特別史跡名古屋城跡全体整備検討会議(第 46 回)

名勝名古屋城二之丸庭園整備計画について

～案(2021.11.08 時点未定稿)に対して事前にいただいたご意見と対応等のまとめ～

特別史跡名古屋城跡 本丸搦手馬出周辺石垣修復事業

図2-4-1 発掘調査実施位置図 (S=1/1,500)

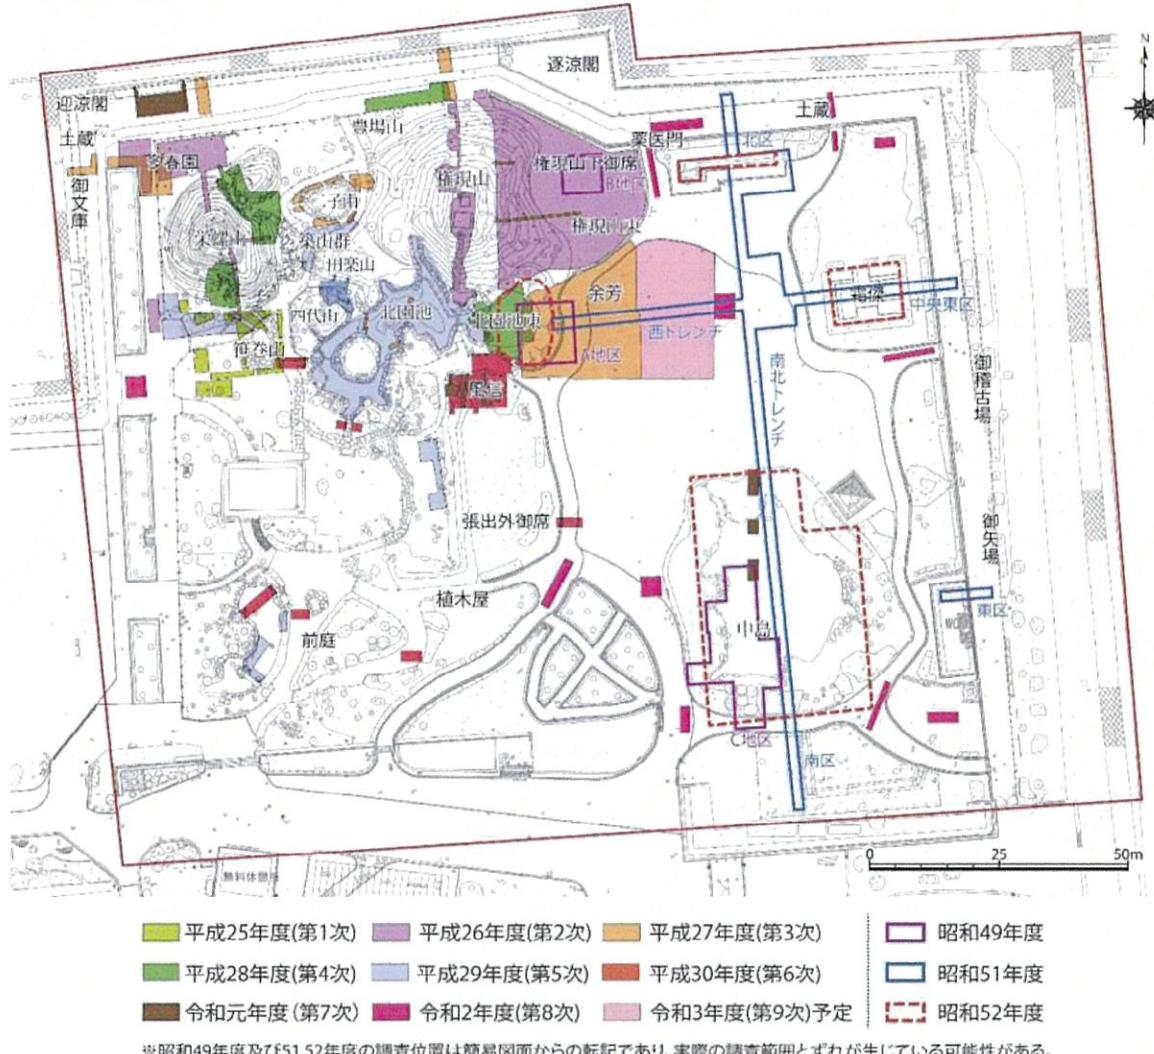
- ・整備に向けた現状と課題が本計画案の重要な部分であり、地盤高、水系、通路は庭園全体の整備の在り方の根幹だと思う。その解明に向けた精緻にして広い範囲の発掘調査が求められ、調査範囲や工程を再検討する必要があるだろう。また、石垣、埋門、南蛮練塀が名勝区域に含まれており、特に南蛮練塀の基礎の在り方は地盤高を規定することとなるだろう。今後の修復のためにも広く調査区を設定する必要がある。課題を克服しながら、第5章以降を練ったほうがよい。

- ・本計画での方針等を目的にした具体的な調査区の設定等につきましては、実施段階において有識者会議でご相談等させていただきたいと考えております。
- ・発掘調査等の調査結果や整備の進捗状況等を踏まえながら、適宜計画を見直していきたいと考えております。
